Q&A (2025/8/5 時点)

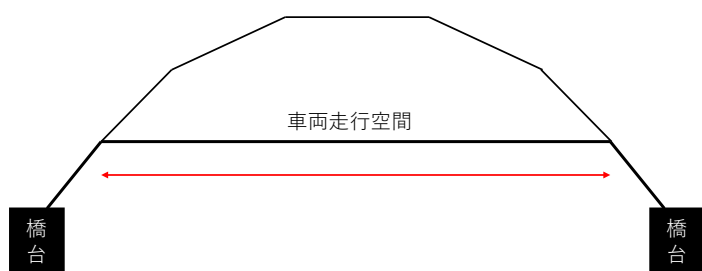
質問 1：項目 2.1.13 には、「床板直下の横桁と橋横桁を含め、横桁を最低 8 本設置すること」との記載があるが、「横桁」は以下の図の赤い部材も該当するのか？

質問 2：以下橋梁を設計する際に、連続桁である必要があるのかがルールブックだけではわかりません。この橋梁にて大会に出場した場合、連続桁ではないという理由で失格処分になるのかどうかをご教示いただきたいと考えています。よろしくお願いいたします。

→回答：横桁は青色の部材を指しており、赤色の部材は該当しません。

→回答：ルールブック内に「連続桁」という表記はありませんので、連続桁でないがために失格になるということはありません。ただし、2.1.8 項に抵触するか否かは要確認です。車両走行空間の距離がわかりませんでしたが、車両走行空間（上図の赤矢印部分）は 4000mm 以上確保する必要があります。橋桁が無い部分は車両が走行できませんので、車両走行空間になり得ません

図-2.2 橋台の設置位置および橋梁の設置位置（単位：mm）

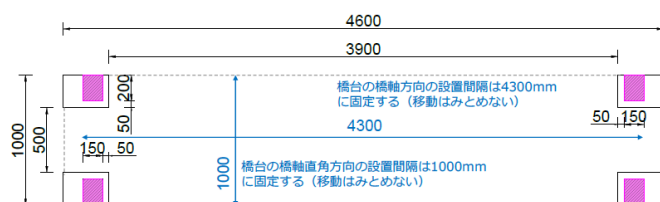
質問 5：図-2.2 より橋台上の橋梁設置可能範囲の橋軸方向間隔が 4000mm となっているのに対し、図-2.4 では橋長（支間長）が 4000mm のような記載となっています。

確実に設置可能範囲に支点が収まるように、4000mm ぴったりではなく $4000\text{mm} + \alpha$ の橋長が必要となる認識で問題ないでしょうか。

→**回答：** 4000mm ぴったりではなく $4000\text{mm} + \alpha$ の橋長が必要となる認識で問題ございません。図 2.2 のピンクで示した領域内で、橋梁支点と橋台が接触していなければなりません。
